Raiffeisenbank Schwarzwasser Genossenschaft
Arealentwicklung Schwarzenburg «Walki»

Schlussbericht zum Workshopverfahren nach Art. 99 a BauV
Definitive Fassung vom 24. Juni 2025

Abbildung 9: Bebauungsszenario 3d

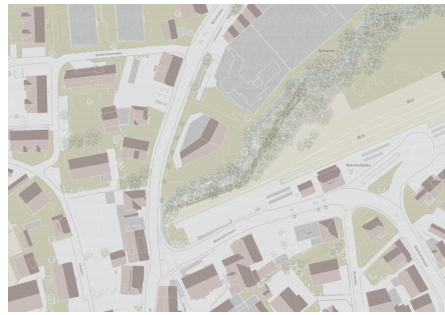
- Ortsfremde Typologie
- Schafft zu wenig Bezug zum Ort

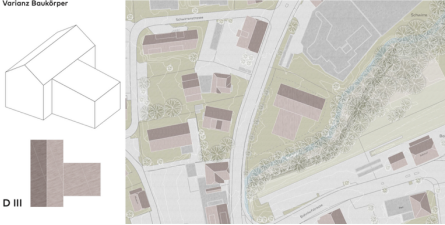
Bebauungsvariante D «ein Baukörper mit zwei sich zueinander hierarchisch verhaltenden Gebäudeteilen» wird als Bestvariante empfohlen. Die Typologie eines kräftigen, giebelständig an die Strasse gestellten Hauptbaukörpers mit einem rechtwinklig angeordneten Nebenbaukörper, der sich mit der Stirn zum Dorf hin orientiert, wird grundsätzlich als zielführend beurteilt. Folgende Themen sind zu vertiefen:

- Varianz der Baukörper in Tiefe und Höhe auszuloten
- Proportionen des dem Dorf zugewandten Gebäudeteils
- Allenfalls verschiedene Dachformen untersuchen
- Verhältnis von Haupt- und Nebenvolumen, Wertigkeit der Baukörper variieren
- Ausrichtung an der gekrümmten Strasse
- Zwischenraums zwischen Gebäude und Einkaufszentrum

- Gestaltung der Längsfassade g zum Einkaufszentrum hin
- Vertiefung Parkierungsvarianten (Einstellhalle im EG oder einzelne Parkboxen im EG) hinsichtlich Auswirkungen auf Nordfassade und auf Funktionalität des Zwischenraums zu Einkaufszentrum
- Setzung der Einzelbäume
- Lage der Veloabstellplätze
- Gestaltung des strassenbegleitenden Grünstreifens, Erschliessung Fussverkehr
